Umsögn SUNN, Samtaka um náttúruvernd á Norðurlandi, um umhverfismatsskýrslu Landsnets vegna Blöndulínu 3, dagsetta 25. mars 2022

Skipulagsstofnun hefur auglýst til umsagnar skv. 23. gr. laga nr. 111/2021 umhverfismatsskýrslu Landsnets vegna Blöndulínu 3. SUNN sendi athugasemdir sínar við tillögu að matsáætlun til Skipulagsstofnunar á sínum tíma, í ágúst 2020, og hefur fylgst með málinu frá þeim tíma. SUNN hefur alvarlegar athugasemdir við umhverfismatsskýrsluna og telur að hún uppfylli í nokkrum grundvallaratriðum alls ekki lög. SUNN hefur ekki tók á að fara sérstaklega ofan í einstök svæði eða þætti mats að öðru leyti en hér er gert, en treystir því að aðrir sem þekkingu hafa geri það. SUNN telur þó sérstaka ástæðu til að fjalla um fólkvanginn í Hrauni sem friðlýst svæði, viðkvæma landslagsheild og mjög verðmætt útivistarsvæði, og er þá umfjöllun að finna í sérstökum kafla. SUNN mun gera umsögn sína opinbera og aðgengilega almenningi og er hverjum sem er frjálst að vitna til hennar og gera sjónarmiðin að sínum.

Mynd 1. Úr umhverfisskýrslu tillögu að kerfisáætlun 2016-2025 (hún hefur nú verið tekin af netinu en sama mynd og texti er í matsáætlun fyrir kerfisáætlun 2017-2026)

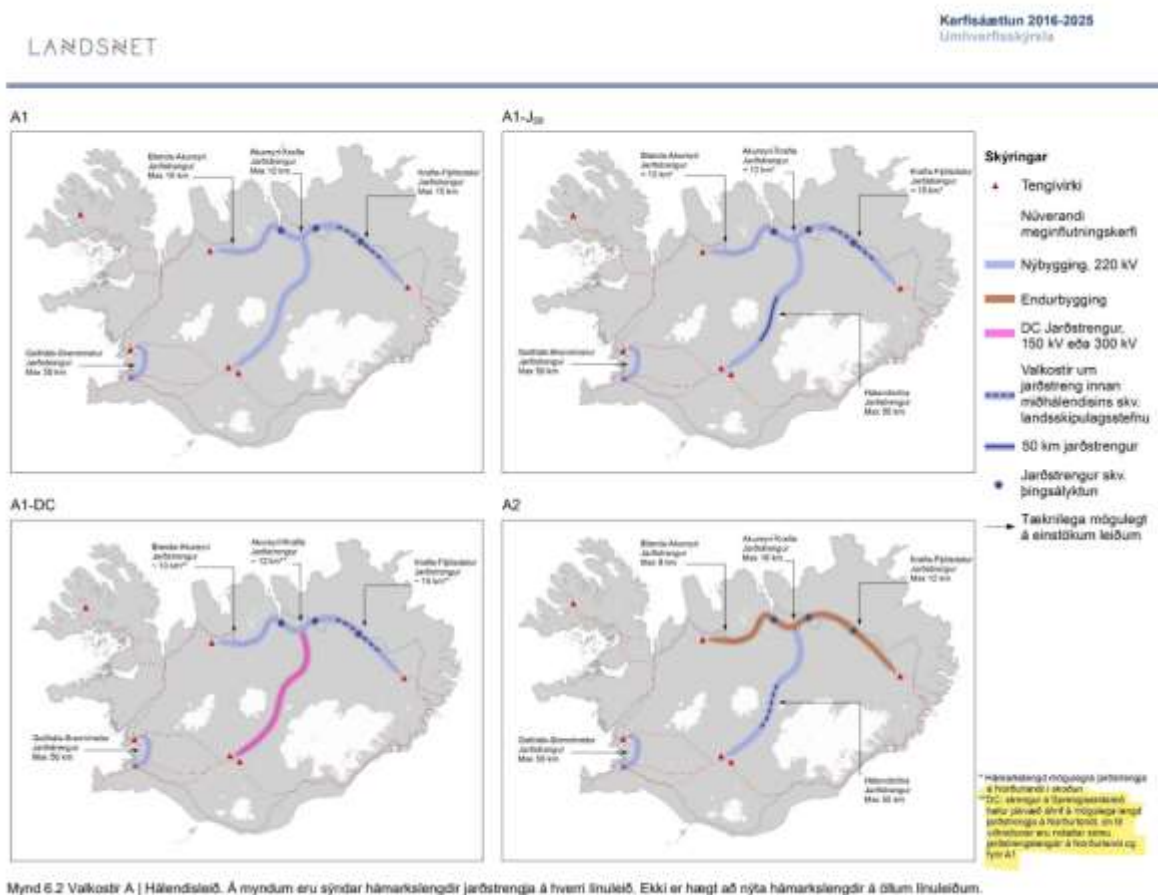
„DC- strengur á Sprengisandsleið hefur jákvæð áhrif á mögulega lengd jarðstrengja á Norðurlandi.“

Þrátt fyrir þetta voru til viðmiðunar í þeirri mynd sem birt var, notaðar sömu jarðstrengslengdir á Norðurlandi og fyrir valkost sem kallaður var A1, og hafði ekki að geyma jafnstraumsstreng á Sprengisandsleið (**Mynd 1**). Sýnist Landsnet aldrei hafa birt niðurstöður um hver verði nákvæmlega tækifæri til jarðstrengslagna nyrðra, sé jafnstraumsstrengur lagður um Sprengisand. Það er á mælisvert, enda er ljóst að það myndi auka stórum jarðstrengstækifærin. Það er of seint, þegar búið væri að leggja upp með aðalvalkost Landsnets varðandi Blöndulínu 3.

Mynd 2: Úr kerfisáætlun Landsnets 2020 til 2029

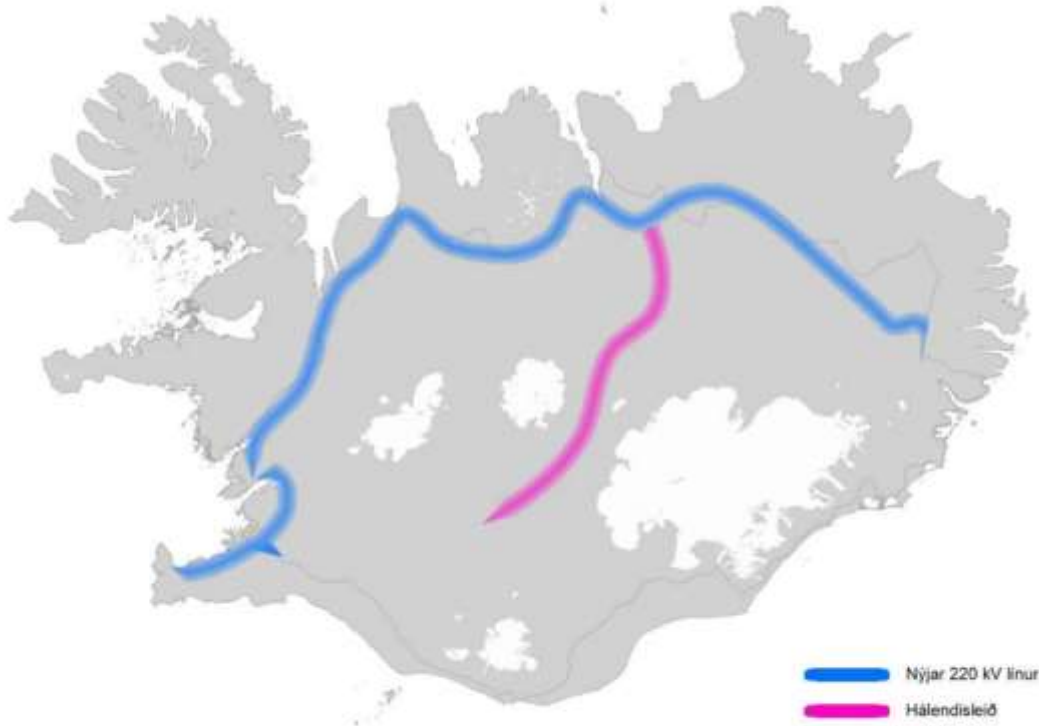
Í kerfisáætlun Landsnets sem er fyrir árin 2020 til 2029, kemur fram um styrkingar eftir 2029, m.a. með s.k. Hálendisleið, sem kallast H.1 og H.2 í áætluninni:

„Sterkar vísbendingar eru [...] um að þörf gæti verið fyrir frekari styrkingar nokkrum árum síðar ef álagsþyngri sviðsmyndir rætast frekar en þær sem gera ráð fyrir minni vexti.”

Á þessum forsendum, og því að þessi sviðsmynd hefur verið í áætlunum Landsnets allt frá 2016 undir mismunandi heitum er að mati SUNN ekki hægt að meta Blöndulínu 3 án þess að forsendur sem leiða af sviðsmyndinni H.2 séu teknar með í reikninginn. Enda segir í kerfisáætlun 2020 til 2029:

Mynd 4. Skýringarkort SUNN af núverandi flutningskerfi á Norðurlandi og tillögu að tengingu við virkjanasvæðið á Suðurlandi, unnið upp úr kerfisáætlunum Landsnets og tillögu Landsnets að Blöndulínu 3 úr umhverfismatskýrslu

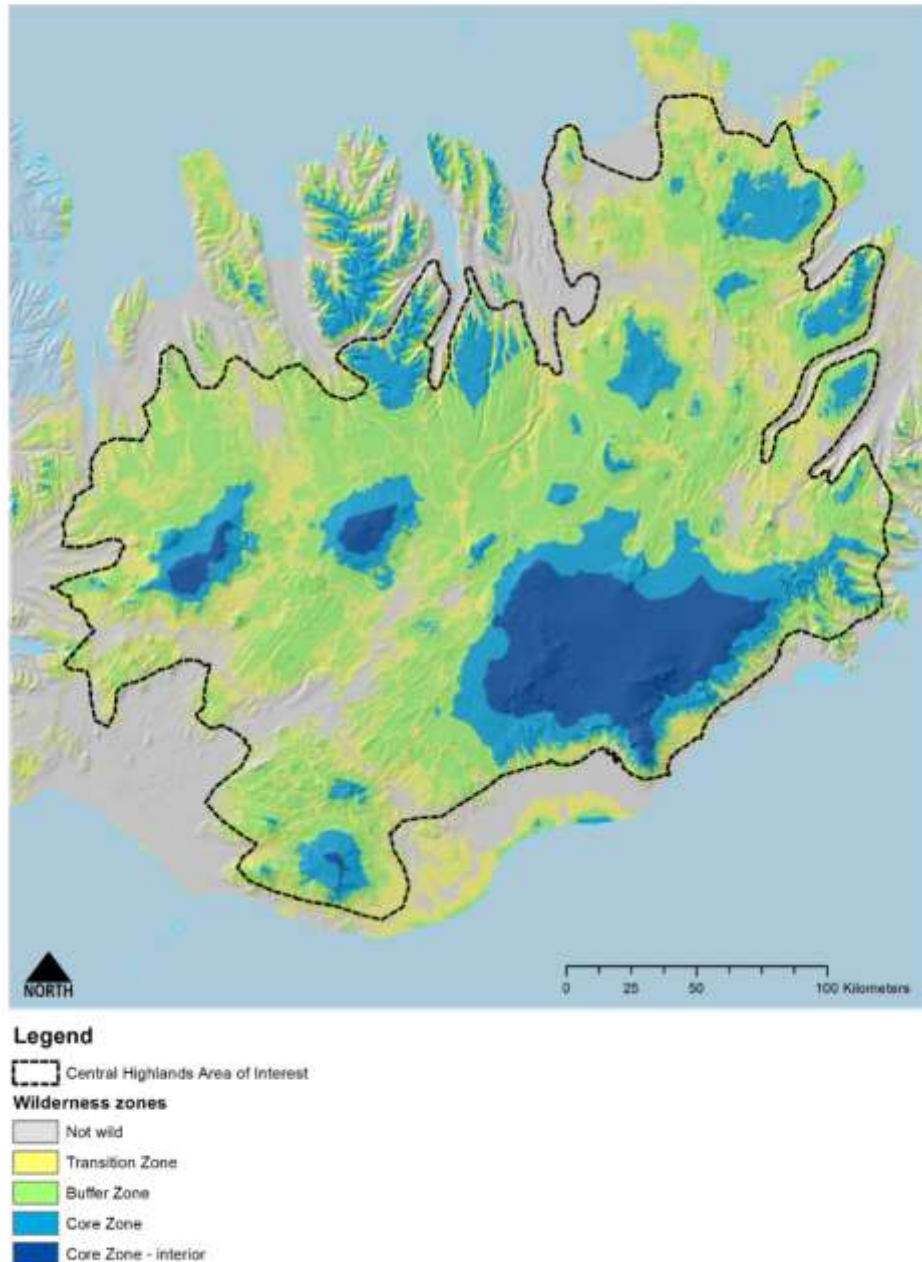
Á **Mynd 4** sést samhengi jafnstraumsstrengs um Sprengisand við flutningskerfið á Norðurlandi. Um leið og sá strengur yrði lagður, framkvæmd sem tekur skv. Landsneti þrjú ár, gæti RARIK lagt kapal líkan því sem nýlega var lagður um Kjöl. Hleðslustöðvar mætti setja upp á lagnaleiðinni og leggja mætti af brennslu jarðefnaeldsneytis í aðstöðu FÍ og Vatnajökulspjóðgarðs í Nýjadal og stuðla þannig að orkuskiptum. Einnig væri hægt að tengja jarðstreng í Laugafell, þar sem er vinsæl gistiaðstaða FFA.

Mynd 9. Úr kortahefti í viðauka 14c með umhverfismatskýrslu Landsnets

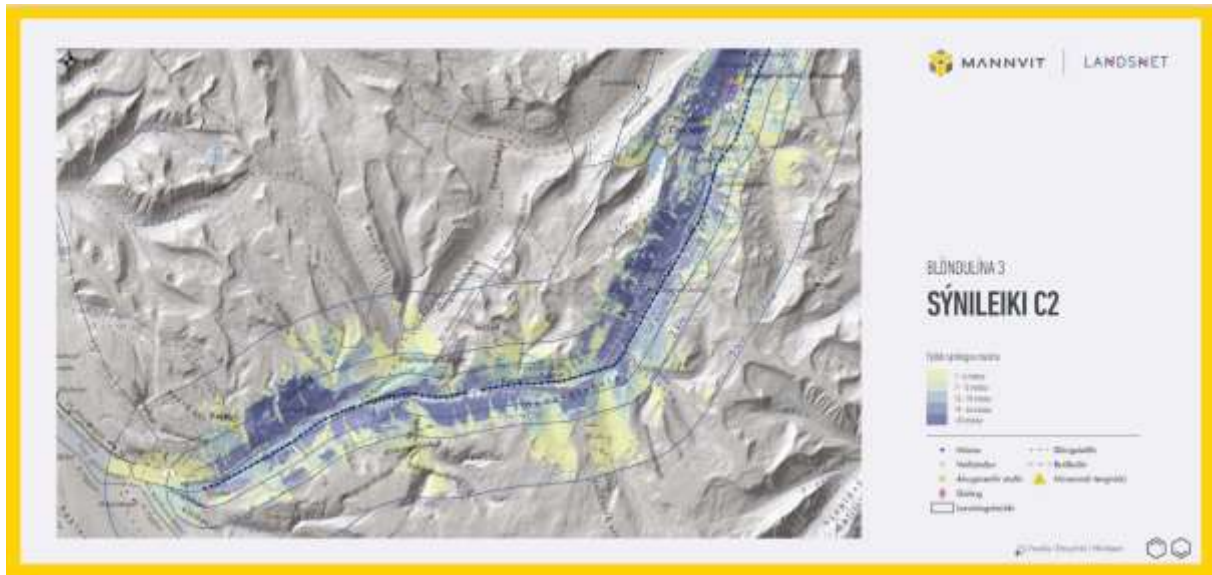
Engar ásýndarmyndir eru hinsvegar í myndahefti í viðauka 14c af útsýninu af neinni gönguleiða í fólkvanginum í Hrauni. Myndatökustaður er einungis frá útskoti á þjóðvegi 1. Engin leið er því að átta sig á hvernig möstur og línuslóðar kæmu til með að líta út frá gönguleiðum í fólkvanginum, þó ljóst sé af korti í stórum skala í kortaheftinu að mikill sýnileiki masta yrði af nánast öllum gönguleiðum í fólkvanginum (**Mynd 9**).

Mynd 10. Kort af víðernasvæði 4 – Tröllaskagi

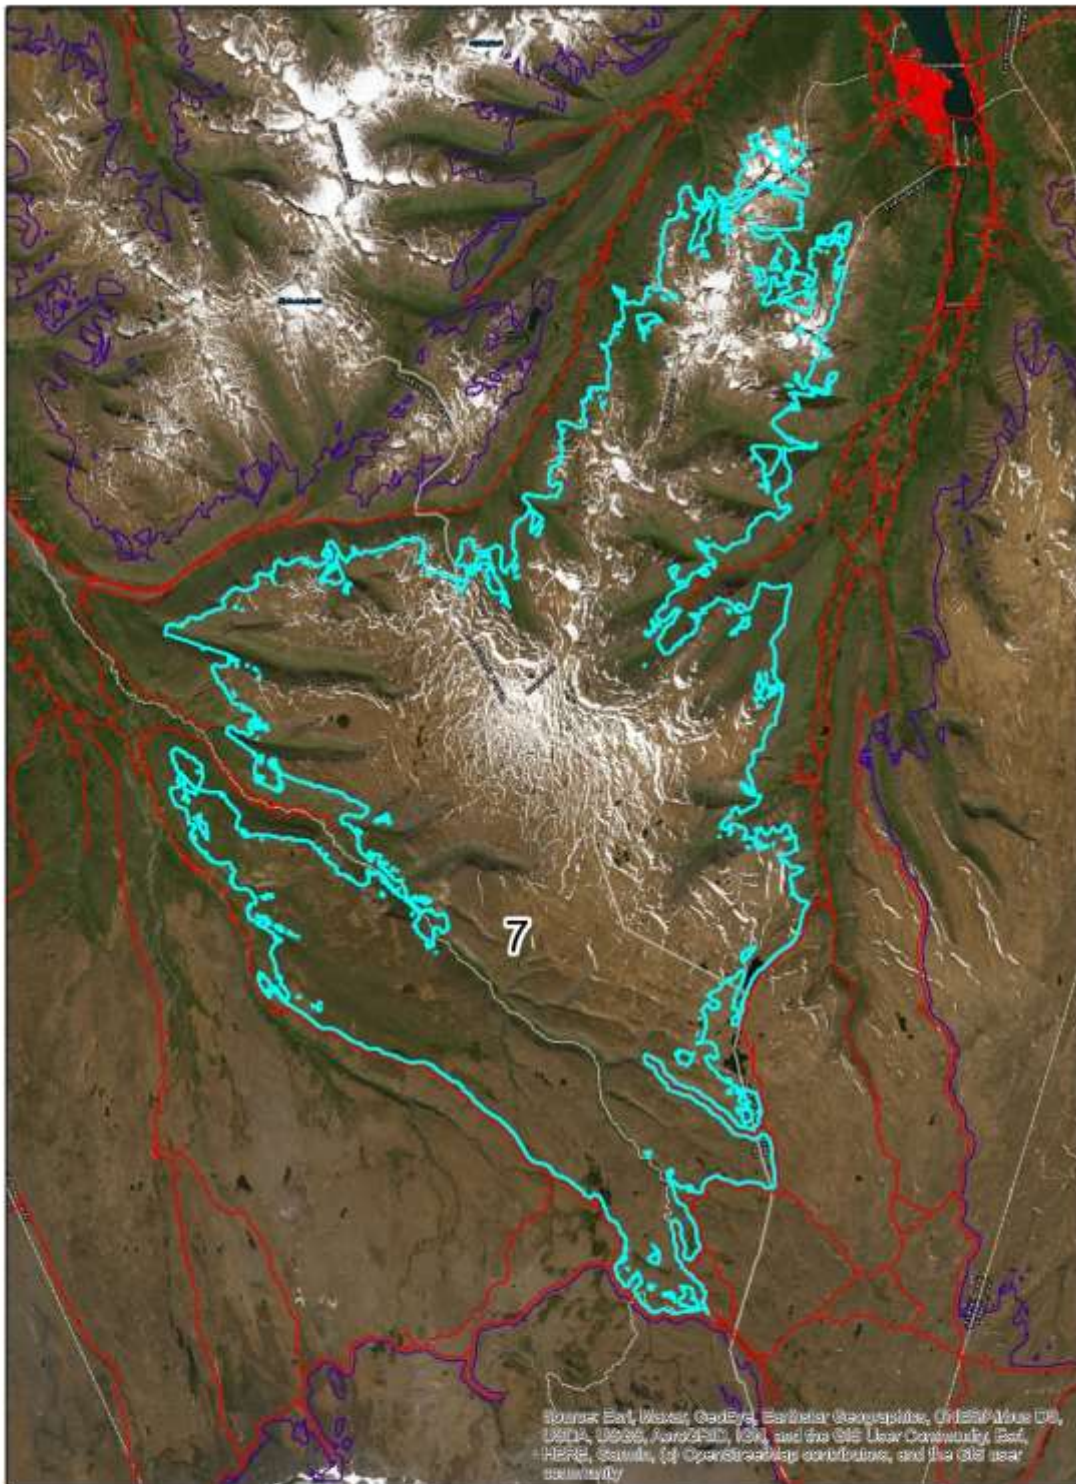
Til upplýsingar eru í viðauka með þessari umsögn birt tvö kort úr ofangreindri kortlagningu sem unnin var á árinu 2021 af Wildland Research Institute og af þeim sést vel að framkvæmdir skv. aðalvalkosti Landsnets í þessu máli myndu alveg örugglega leiða til skerðingar óbyggðra víðerna. Þessu þarf að sjálfsögðu að gera skýra grein fyrir í umhverfismati, annars hefur umhverfismat ekki verið gert.
